Ark nr / RKV.300.000.€01

Dato / 27.06.2017

## **SØKNAD OM PLANENDRING FOR RAFOSS KRAFTVERK MED INTEGRERT LAKSETRAPP – KRAFTSTASJON I DAGEN, OG MULIGHET FOR Å BYGGE LAKSETRAPP SOM RØR I KRAFTVERKSTUNNEL**

Figur 3: Oppriss, kraftstasjon i dagen, forslag 2 (Multiconsult)

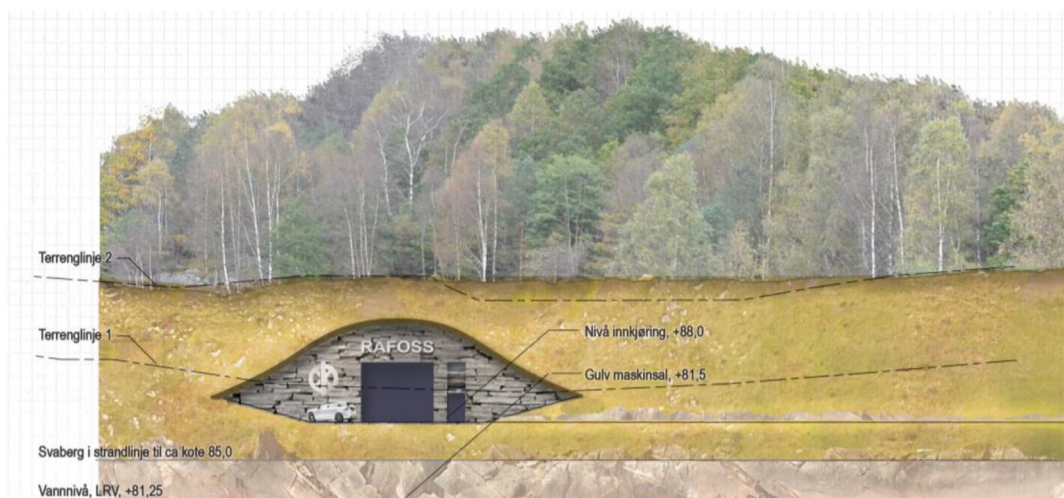
Det er utarbeidet to forslag til mulig utforming av kraftstasjon i dagen. Skisser av forslaget fra Norconsult er presentert i figur 1 og figur 2, mens skisser av forslaget fra Multiconsult er presentert i figur 3 og figur 4. Disse forslagene er sammenlignet med kraftstasjon i fjellhall som presentert i figur 5 og figur 6. Det påpekes at dette er konseptuelle forslag og ikke planer på detaljnivå. Endelig utforming vil først kunne avgjøres i detaljprosjekteringen.

Størrelsen på synlige elementer ved bygging av stasjon i dagen kan velges avhengig av ønsket grad av innsyn i kraftstasjonen, vurdert mot ønsket grad av skjul i terrenget. Det er utarbeidet to forslag hvor forslag 1 (Norconsult) legger opp til glassfasade som gir publikum innsyn i kraftstasjonen, men forslag 2 (Multiconsult) legger vekt på å skjule stasjonen mest mulig i terrenget uten innsyn. De to forslagene har omtrent samme høyde på fasaden på omtrent 3 m, mens lengden varierer fra henholdsvis 30 m og ned til omtrent 10 m. Størrelsen på synlig inngrep ved bygging av kraftstasjon i fjellhall vil avgjøres av nødvendig overdekning av fjell for adkomsttunnelen. Fjellet i området har en slak helning og forskjæringen vil dermed måtte gå et stykke inn for å vinne tilstrekkelig overdekning. Det antas en nødvendig overdekning på 4 m og porthøyde på 4 m noe som gi en total høyde på synlig fjellskjæring på omtrent 8 m. Lengden på den synlige inngrepet vil avgjøres av helningen på terrenget, vinkelen på vangene i forskjæringen samt areal til parkeringsplasser og vil anslagsvis bli 20 m. Kort oppsummert så vil synlig fasade ved stasjon i dagen bli omtrent 3 m høy og 30 m lang for forslag 1, og 3 m høy og 10 m lang for forslag 2. Synlig fasade ved bygging av kraftstasjon i fjellhall vil være omtrent 8 m høy og 20 m lang.

Det vises til at forslag 1 med glassfasade som gir mulighet for innsyn i kraftverk og laksetrapp kan bli et positivt landskapselement med attraksjonsverdi, tilsvarende Tosen-utbyggingen til Helgelandskraft ([www.vakkervannkraft.no](http://www.vakkervannkraft.no)) som har fått mye positiv oppmerksomhet. Forslag 2 som legger vekt på skjul i terrenget er det mest skånsomme forslaget. Forslaget med kraftstasjon i fjellhall krever forskjæring, portalbygg og adkomstport og anses som det mest synlige inngrepet som samtidig gir liten attraksjonsverdi. En utforming av kraftstasjonen i dagen vil dermed gi et mindre synlig inngrep målt i areal i forhold til bygging av kraftstasjon i fjell, samt at det synlige inngrepet vil kunne bli et positivt element med attraksjonsverdi i landskapet.
